## Keuringsverslag van een elektrische laagspanning- en zeer lage spanningsinstallatie

### NIET CONFORM

Straatnaam Driehuizen  
Huisnummer 46  
Busnummer  
Postcode 9200  
Gemeente DENDERMONDE  
Land België

Controlebezoek van een huishoudelijke installatie volgens (KB 08/09/2019) - AREI Boek 1- 6.5. en 4.2.4.3.

Afbeelding schakel- en verdeelbord:

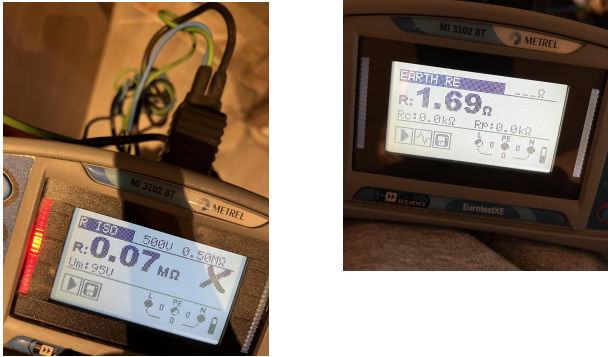
- I1.01 Eéndraadschema van de installatie is niet aanwezig. (Boek 1 Afdeling 2.12 - 2.13 en 3.1.2)
- I1.03 Situatieschema van de installatie is niet aanwezig. (Boek 1 Afdeling 2.12 - 2.13 en 3.1.2)

- I2.02 De waarde van de isolatieweerstand van één of meerdere stroombanen is kleiner dan 0,5M ohm. (Boek 1 Onderafdeling 6.4.5.1.)
- I2.03 De continuïteit van equipotentiaalverbindingen en/of beschermingsgeleiders zijn niet gewaarborgd. (Boek 1 Onderafdeling 5.3.5.3.G. en 5.4.3.5)

- I5.01 De aanduiding van de stroomkringen en/of apparatuur, aansluitklemmen, enz dient aangebracht of vervolledigd te worden. (Boek 1 Onderafdeling 3.1.3.1. en 3.1.3.3.A. en 5.1.6.1)

- I5.06 De deur en/of afschermplaat van het schakelbord dient (terug)geplaatst te worden. Aanraking van onder spanning staande delen mogelijk. (Boek 1 Afdeling 5.1.4. en 5.3.5.1.A. en 4.2.2.3.)

- I5.10 De genaakbare, naakte onder spanning staande delen zijn onvoldoende afgeschermd. (Boek 1 Afdeling 5.1.4. en 4.2.2.3.)
- I5.11 Niet gebruikte invoeringen van het verdeelbord zijn niet correct of onvoldoende afgedicht. (Boek 1 Afdeling 5.1.4. en 4.2.2.3.)

- I8.07 Leidingen zijn te bevestigen met aangepaste bevestigingsmiddelen. (Boek 1 Onderafdeling 5.2.2. en 5.2.9.)
- I8.11 De niet gepantserde kabels moeten mechanisch beschermd worden op plaatsen waar ze aan beschadiging blootgesteld worden (doorgang muren, plafonds, technische kokers, ...). (Boek 1 Afdeling 5.2.1.5. en 5.2.9.)

- I8.13 Het gebruik van kabels van het type VTLmb, LMVVR, COAX, VVT is verboden. (Boek 1 Onderafdeling 5.2.1.2.)
- I8.14 Elektrische leidingen zijn niet ingevoerd, zodat een continue bescherming verzekerd is. (Boek 1 Onderafdeling 5.2.6.1.)

- I8.17 De niet-gebruikte leidingen verwijderen of aan de uiteinden te isoleren. (Boek 1 Onderafdeling 4.2.3.3.b)
- I9.02 Loshangende schakelaars, contactdozen en/of aftakdozen dienen degelijk bevestigd te worden. (Boek 1 Afdeling 1.4.1. & 1.4.2)

- I9.03 Loshangend elektrisch materieel dient degelijk bevestigd te worden. (Boek 1 Afdeling 1.4.1. & 1.4.2)

I9.04 De verbindingen dienen verwezenlijkt te worden in borden, verbindings- of aftakdozen, aan de klemmen van schakelaars, contactdozen of verlichtingsarmaturen. (Boek 1 Onderafdeling 5.2.6.1.)

I9.13 Elektrisch materieel zonder bodem mag niet rechtstreeks op brandbaar materiaal geplaatst worden. (Boek 1 Onderafdeling 5.1.1.2.)
